改善箇所説明図①

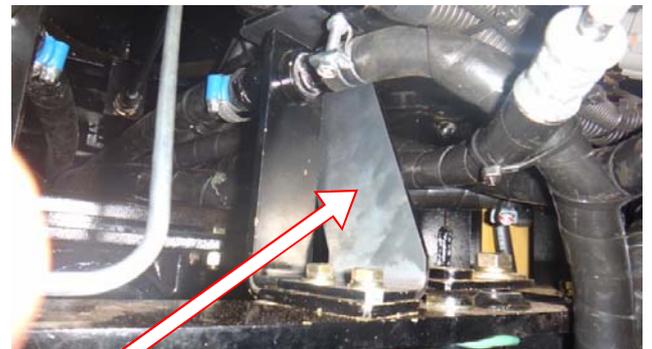
原動機制御用の電気配線の固定指示が不適切なため、電気配線とカーヒータ配管固定用ブラケットが接触する場合があります。そのため、そのままの状態で使用を続けると、車体振動等により電気配線の被覆が損傷し短絡して、最悪の場合、始動できなくなるおそれがある。

原動機制御用電気配線と、カーヒータ配管固定用ブラケットが接触

全車両、当該配線の保護用コルゲートチューブを延長すると共に、配線固定用ブラケットを取付ける。

コルゲートチューブをコネクタの近くまで延長

配線固定用ブラケット
